Waterfront Harderwijk

Samenhang materialisatie openbare ruimte | 28 januari 2015 | in opdracht van VOF Waterfront

LODEWIJK BALJON landschapsarchitecten

profiel schaal 1:100

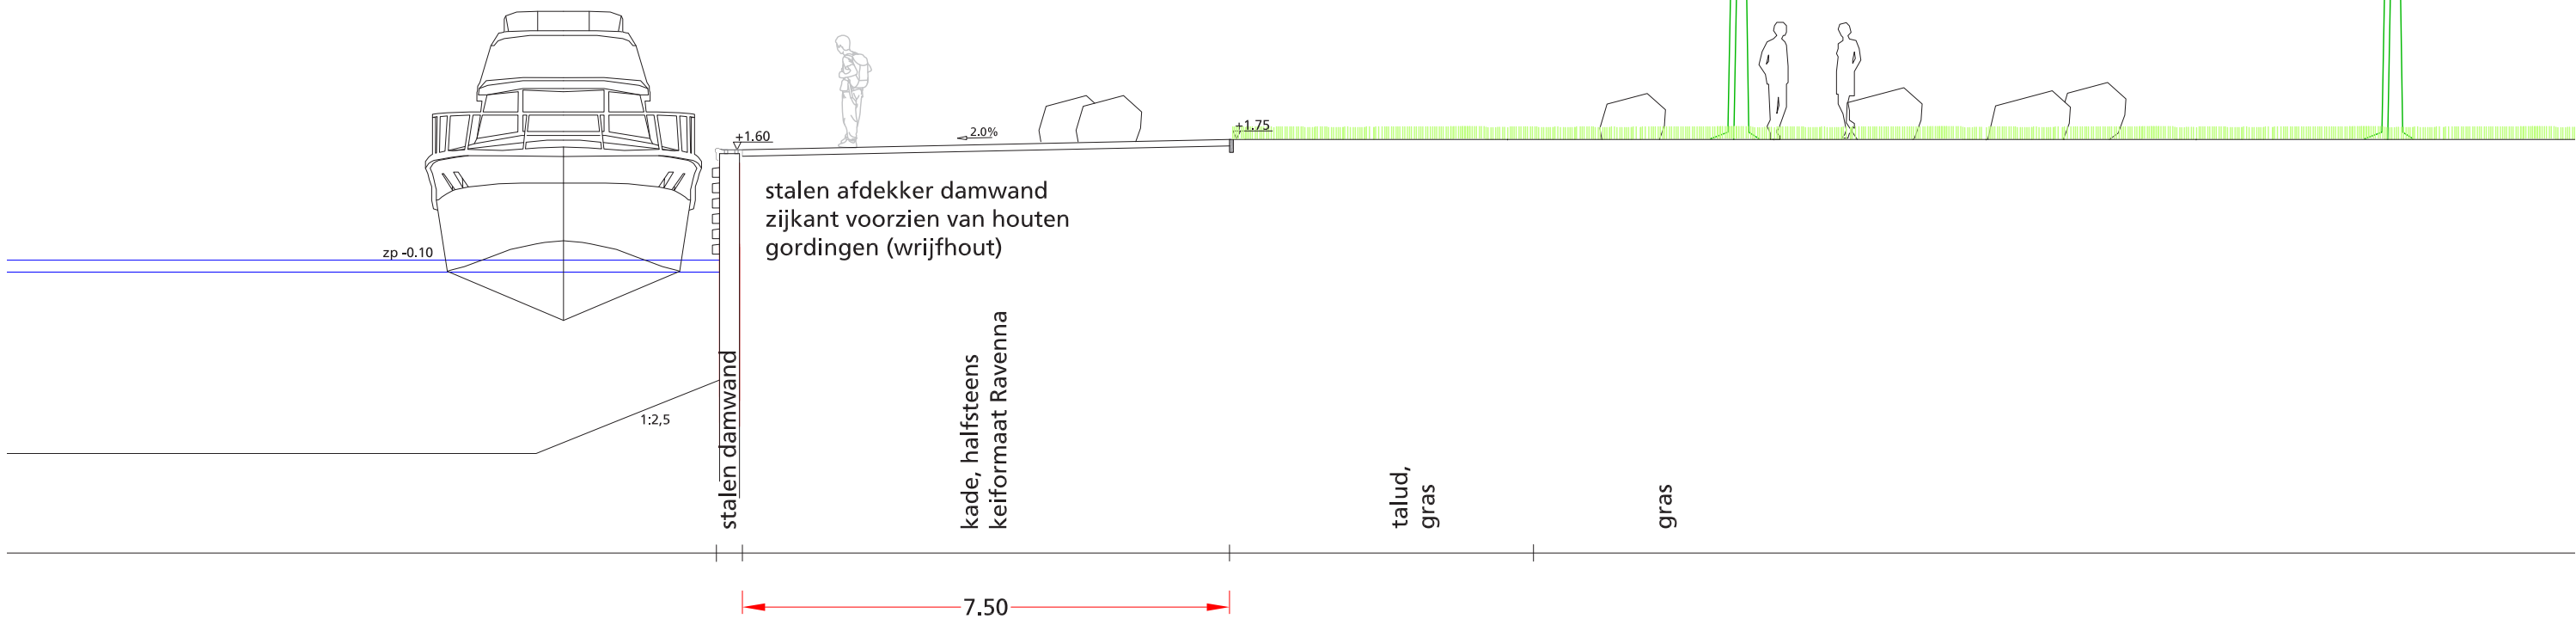
Voorstel tot wijziging kadeconstructie:

In het HLA is opgenomen dat de zuidelijke punt van de Kop Stadswerven op +0.50 NAP ligt, de noord-oostkade op +1.60 NAP en de westkade op +0.70 NAP het parkdeel (gras) sluit vloeiend aan.

Wijzigingen t.o.v. Hoofdlijnenakkoord:

- noord-oostkade op +0.70 NAP aan te leggen, hierdoor ontstaat een continuïteit met de kade van de Watersportboulevard en dient mede als aanlegplaats voor kleinere boten.
- westkade op +1.60 NAP te leggen, zodat deze kan dienen als aanlegplaats voor de rederij.
- zuidelijke punt verloopt van +1.60 NAP naar +0.30 NAP dmv betonnen traptreden.
- het park bestaande uit een opgebold grasveld met bomen dat aansluit op de omzoming (7,5m brede verhardingstrook, gebakken klinkers).
- de kade is voorzien van een stalen afdekker en afhankelijk van de hoogte voorzien van 1 of meerdere houten wrijfgordingen (zie profielen).

2.5 Watersportboulevard

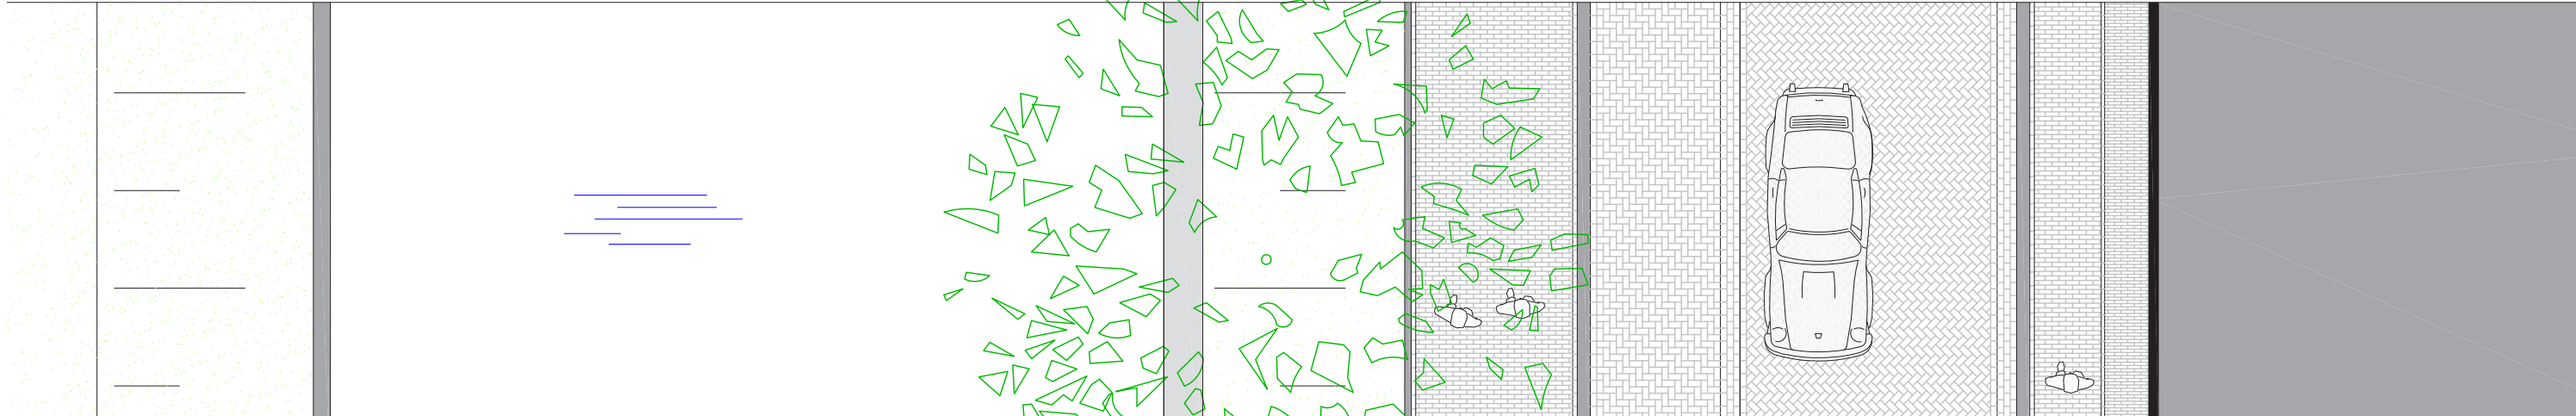
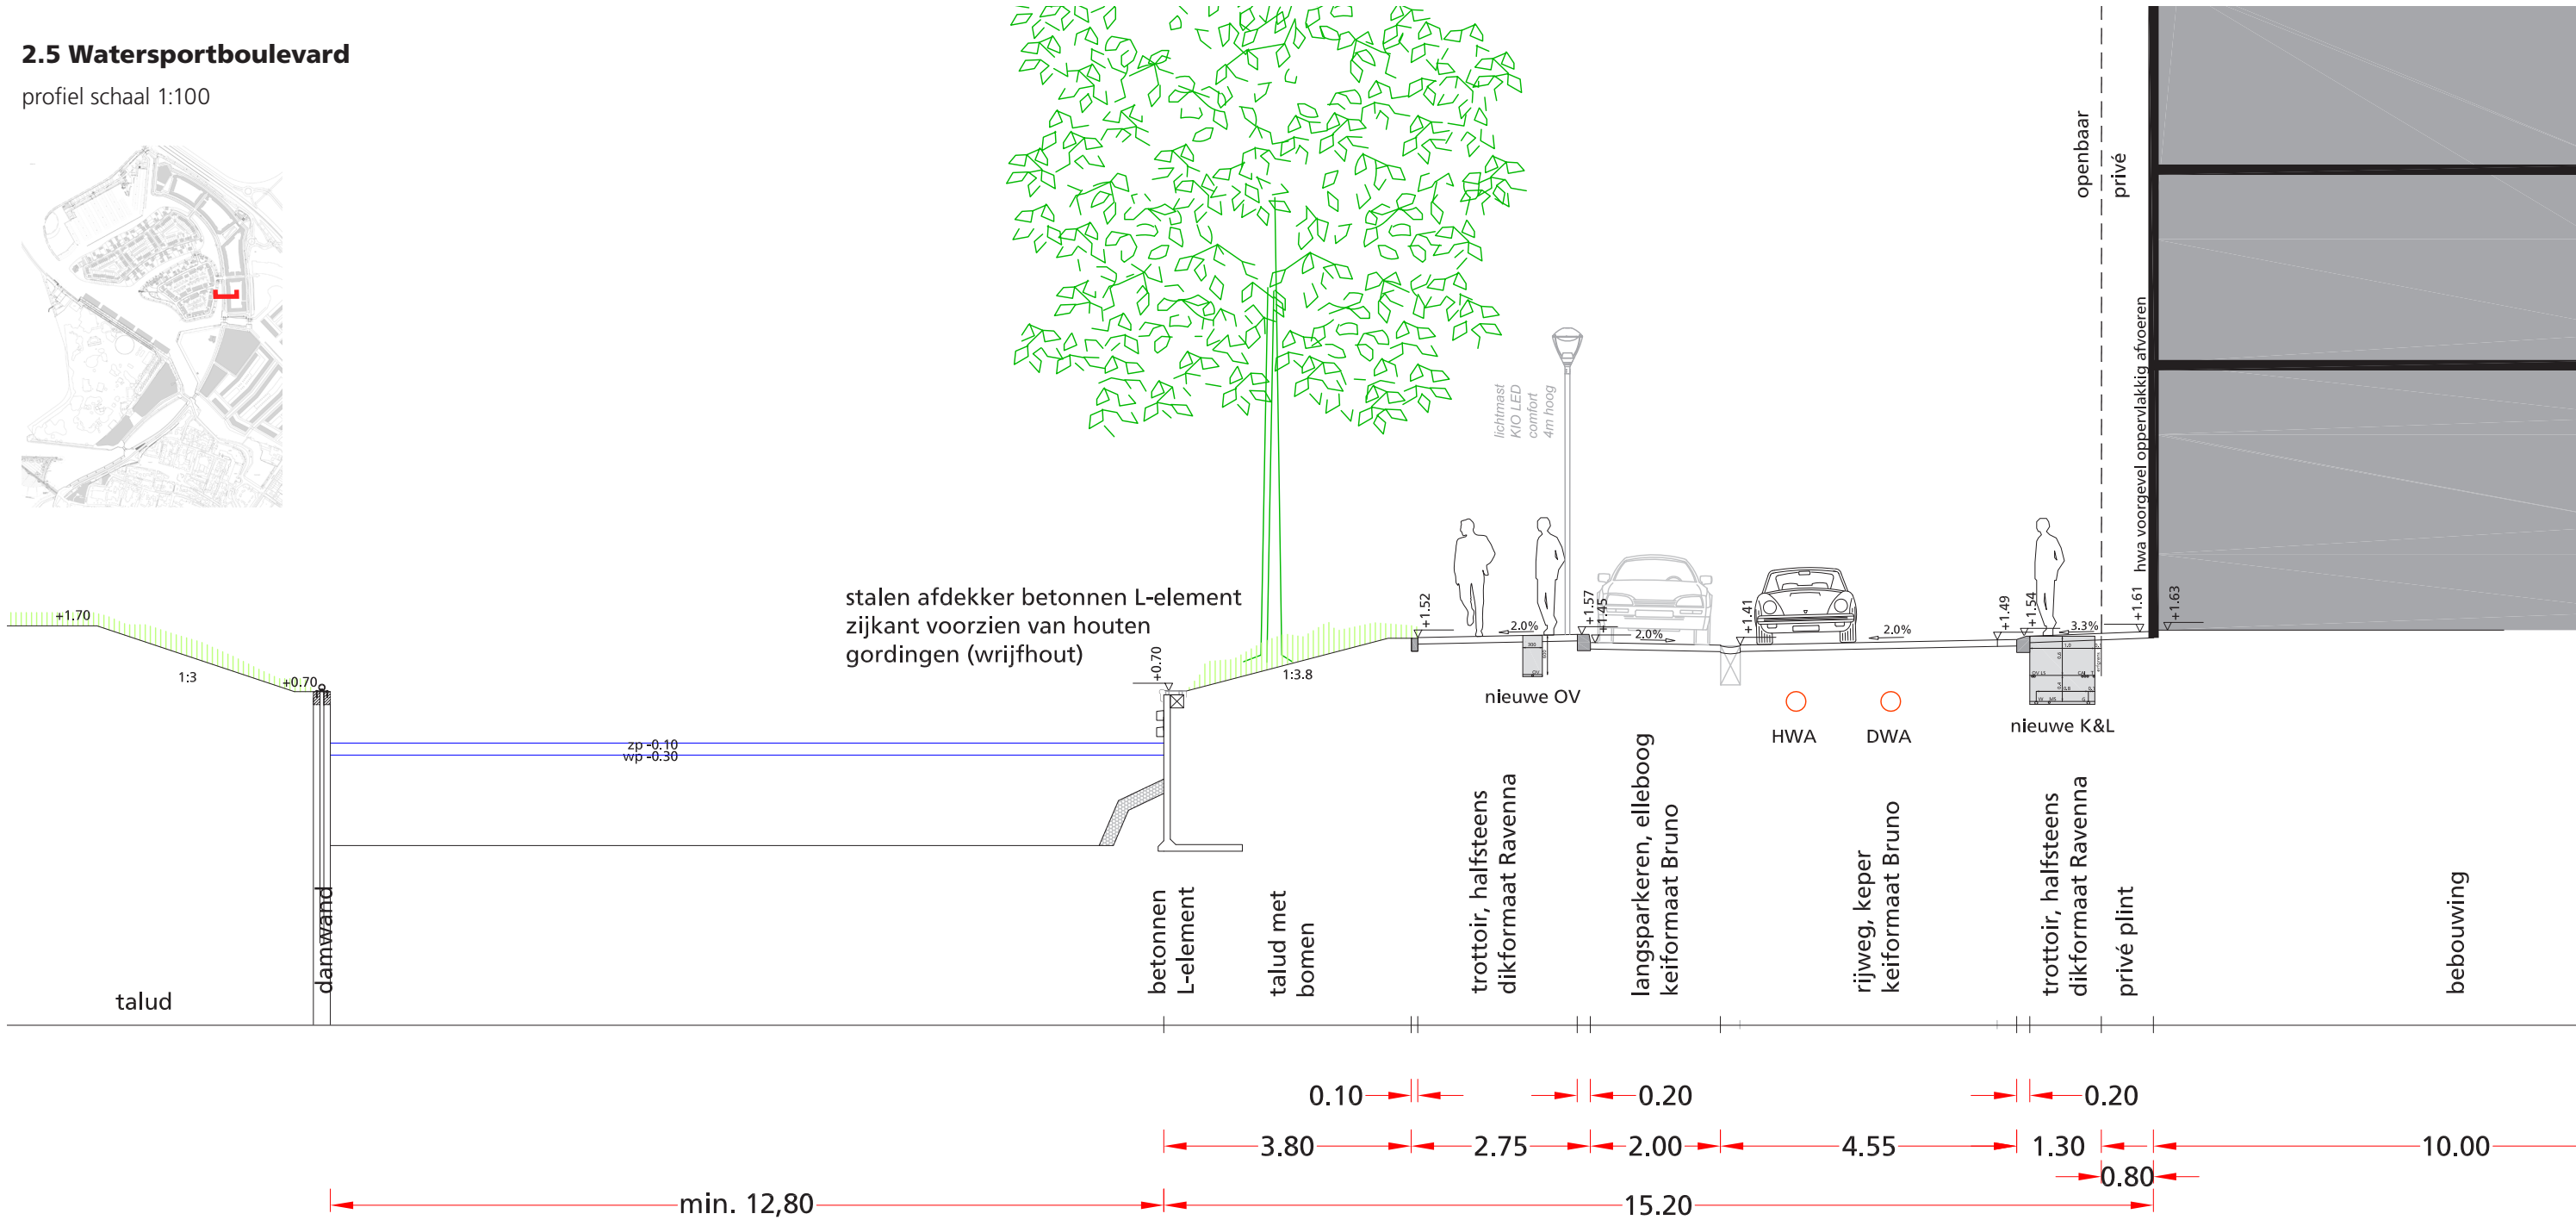
Voorstel tot wijziging kadeconstructie:

In het HLA zijn betonstraatstenen voor de Boulevard en voetpad opgenomen. En de kade dient uitgevoerd te worden in een betonnen keerwand en voorzien van 1 brede houten wrijfgording.

Wijzigingen t.o.v. Hoofdlijnenakkoord:

- gebakken klinkers toe te passen
- de bomen in 1 lijn door te zetten t.b.v. de continuïteit van de Boulevard.
- de betonnen kop te vervangen door een stalen afdekker en de kadewand te voorzien van 2 houten wrijfgordingen.

2.5 Watersportboulevard

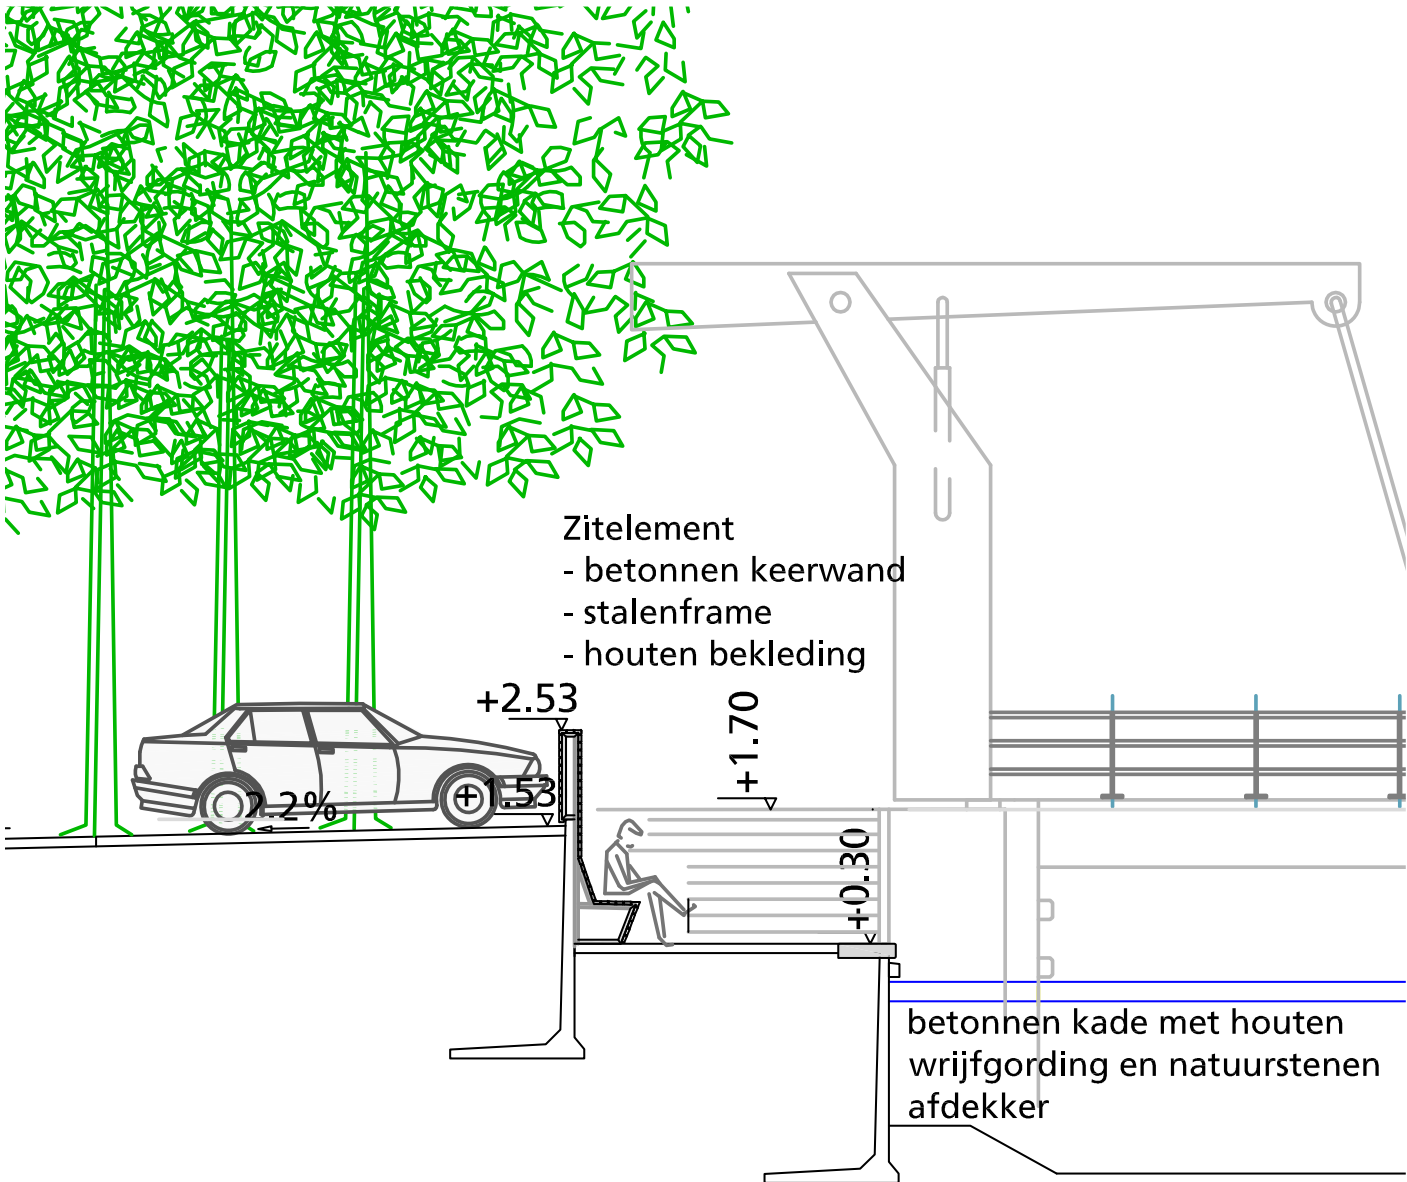
Voorstel zitelement lage kade:

- de havenkom tussen de 2 ophaalbruggen (Watersportboulevard en Kop Stadswerven) kent een hoge (+1.70 NAP) gemetselde kademuur aan de zuidzijde en een verlaagde toegankelijke kade (+0.30 NAP) aan de noordzijde.
- de lage kade is voorzien van een 45m lang zitelement die tegen de betonnen constructieve keerelement wordt geplaatst (zitelement is niet kerend)
- zitelementen betreft een stalen frame voorzien van houten bekleding (bamboe composiet)
- rugleuning zitelement dient tevens als valbeveiliging tbv de hoge kade

2.5 Watersportboulevard erftoegangsweg met langsparkeren

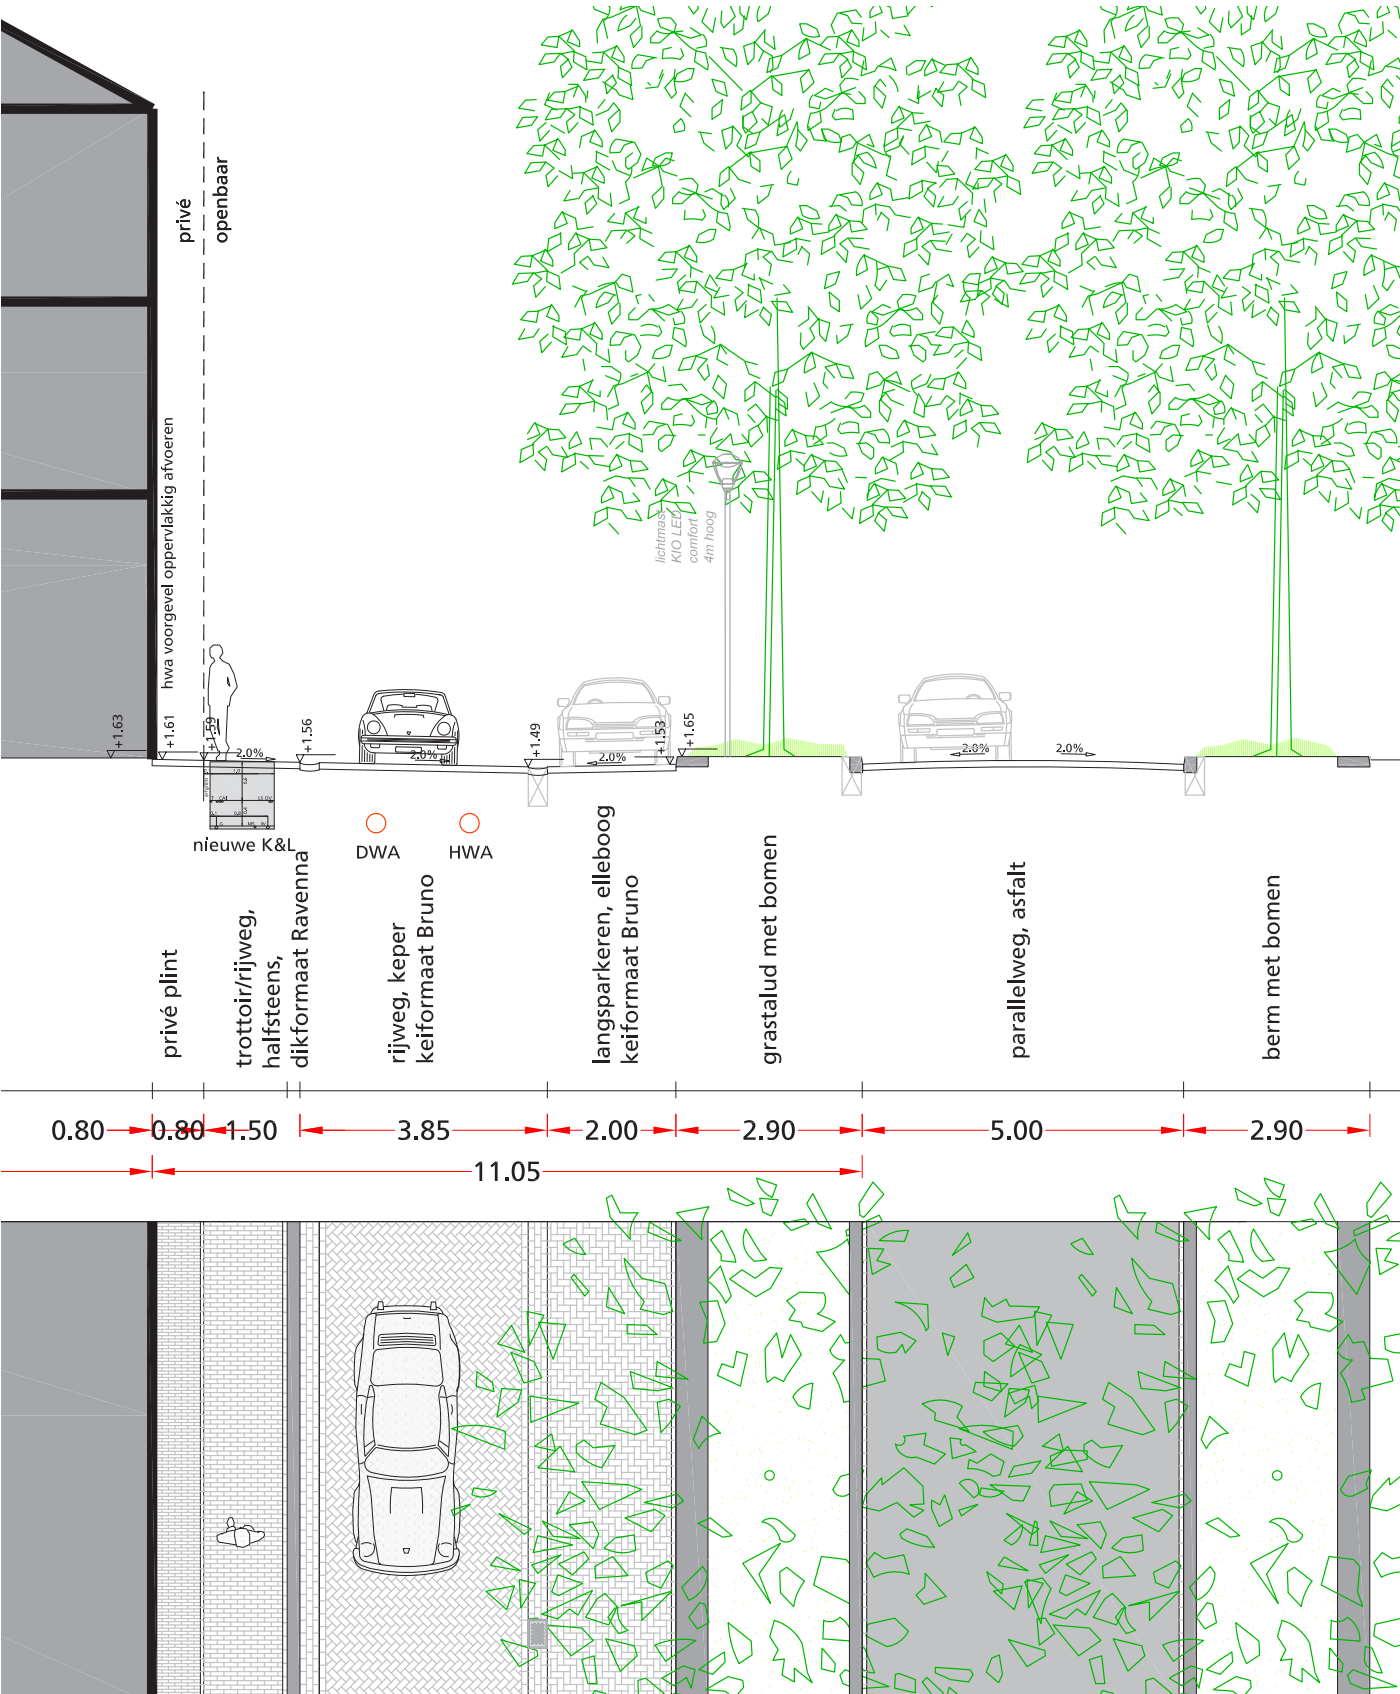
Wijzigingen t.o.v. Hoofdlijnenakkoord:

- gebakken materiaal i.p.v. betonstraatstenen t.b.v. sfeer en continuïteit van deelgebied.
